# Avis délibéré de la Mission régionale d'autorité environnementale d'Île-de-France sur le projet de modification de la chaufferie des Bellevues à Saint-Ouen l'Aumône (95)

N°MRAe 2021 - 5581

Illustration 4: représentation graphique des effets de surpression liés à l'explosion du local chaufferie (source : étude de dangers, p. 15)

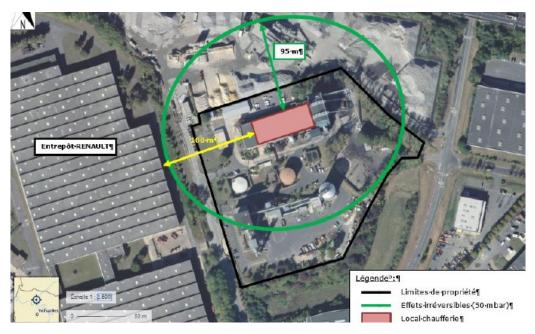
irréversibles (blessures graves) atteindraient une distance maximale de 95 m et sortiraient des limites de propriété sur environ 30 mètres. Ils atteindraient alors la rue du Gros Murger et les sites voisins d'une chaufferie exploitée par la société SPL-MRF et de Renault. 10 à 100 personnes pourraient être touchées par cet accident. Un tel phénomène est estimé « extrêmement peu probable » 11, compte-tenu de mesures de maîtrise des risques qui seront mises en œuvre sur les installations (canalisations de gaz à double enveloppe, capteurs de pression et électrovannes sur les canalisations, asservissement de l'alimentation en combustible sur la détection de gaz, évents), et auxquelles s'ajouteront d'autres mesures organisationnelles et techniques (plan d'opération interne, formations, consignes générales de sécurité, dispositions constructives, systèmes de détection et d'alarme, vérifications réglementaires, équipements de protection individuelle, équipements internes de lutte contre les incendies).

Toutefois, pour la MRAe, il convient que le maître d'ouvrage étudie et présente dans l'étude d'impact des variantes des modifications projetées permettant de diminuer la distance des seuils des effets irréversibles.

- de présentes dans l'étude de dangers les risques liés à l'exploitation de l'ensemble des installations modifiées lors de la phase 1 et de la phase 2 ;
- · de présenter des variantes afin de diminuer la distance des seuils des effets irréversibles ;
- d'approfondir la caractérisation des risques accidentels résiduels liés au passage de la chaufferie en auto-contrôle.
